Thru-hole versie:

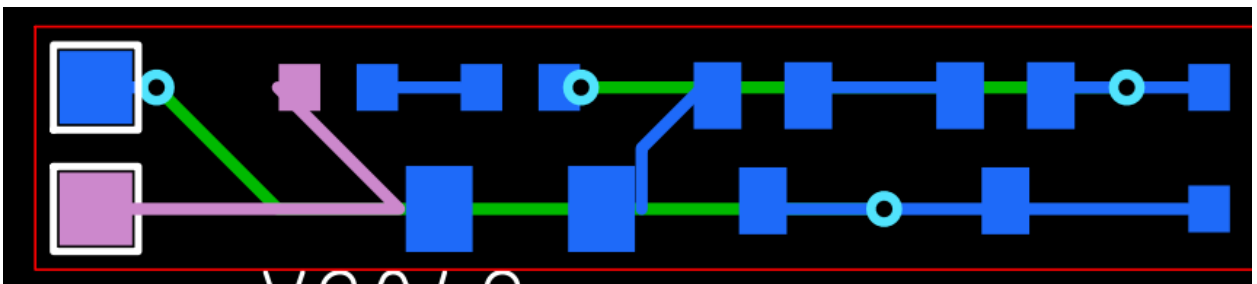
Op vier plaatsen is het spoor niet lang genoeg en zweeft. Schakeling zal niet werken. (Is nog met twee vias, maar dat maakt hier niet uit). Silkscreen heb ik voor de duidelijkheid even uitgeschakeld.

SMD versie:

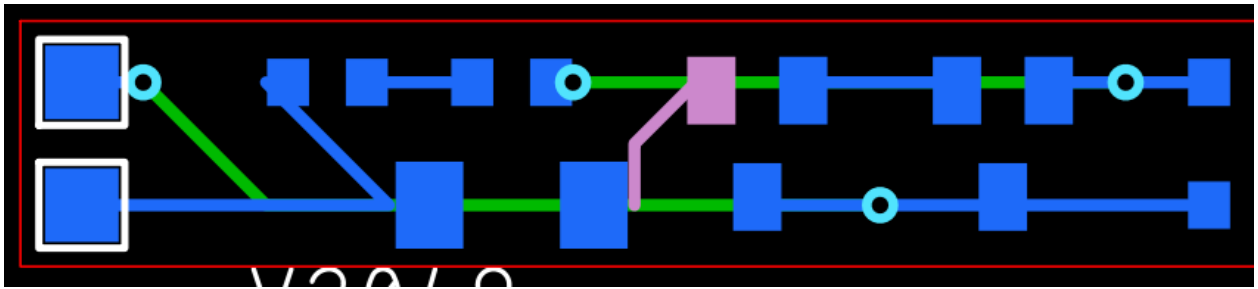
Op twee plaatsen raakt het spoor niet de pad. De ruimte is zo klein dat het in productie wel goed zal gaan, omdat of de ruimte al dicht vloeit op de film, of tijdens het etsen zal er wel wat koper blijven zitten. Een via in een SMD pad is geen goed idee. Als je hem iets naar rechts schuift en een spoortje legt is het eenvoudig op te lossen.

In Sprint-Layout zit een test functie en die laat zien dat er geen verbinding is tussen het spoor (roze) en het vlak er naast.

Tip: Trek de sporen altijd naar het midden van een pad.
